Nom du projet : Projet de réhabilitation du quai de Sainte-Anne-de-Beaupré

Numéro du projet : 115642.001-700

Date : 22 février 2019

Sujet : Addenda au projet

Vue en plan des modifications apportées au concept initial

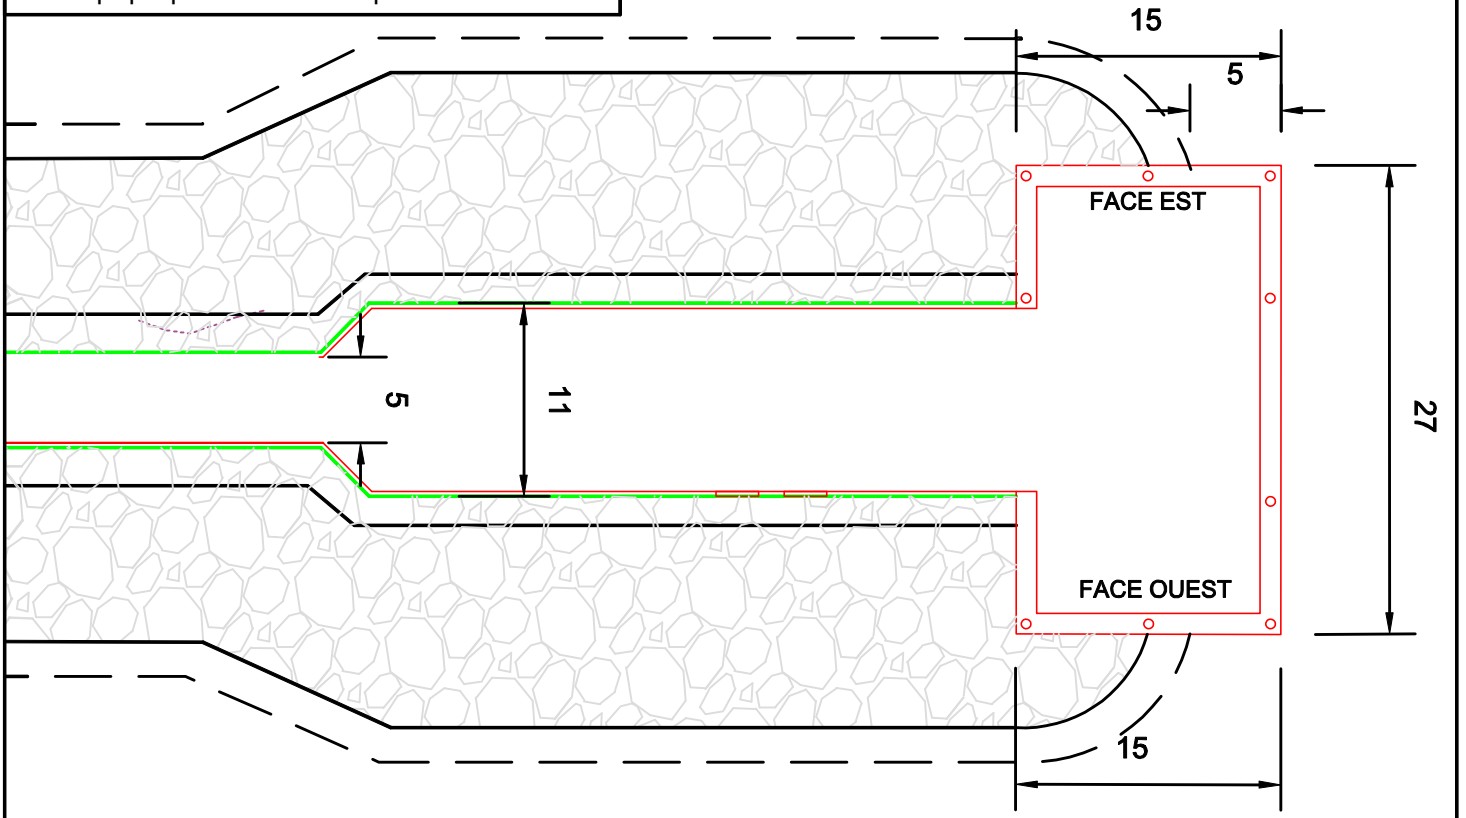
Dans le but de maximiser les possibilités d'accostage des bateaux, des modifications ont été apportées aux faces est et ouest de la tête de quai. Dans le concept initial, seule la face sud du quai était prévue être utilisée. Avec le présent concept révisé, les faces est et ouest de la tête de quai pourront aussi être utilisées pour l'accostage des bateaux. L'annexe 1 du présent document contient une vue en plan où sont montrées les modifications proposées à la tête de quai par rapport au concept initialement déposé.

Sur la face est, la superficie de l'enrochement initialement prévue est réduite afin d'assurer un tirant d'eau sécuritaire pour l'accostage des bateaux.

Sur la face ouest, la superficie de l'enrochement initialement prévue est également réduite afin d'allonger le mur de pieux-palplanches d'environ 7 m pour atteindre une longueur totale de 35 m et de mettre en place un escalier de béton d'une longueur de 9,5 mètres. Le prolongement du mur de pieux-palplanches permettra d'accueillir un plus grand éventail de navires et l'escalier de béton rendra possible la mise à l'eau de petites embarcations telles que des canoës et des kayaks pour les usagers.

Finalement, la composition du matériel de finition de la surface carrossable du quai sera composée d'une dalle de béton et d'un platelage de bois au lieu de béton bitumineux tel qu'initialement prévu.
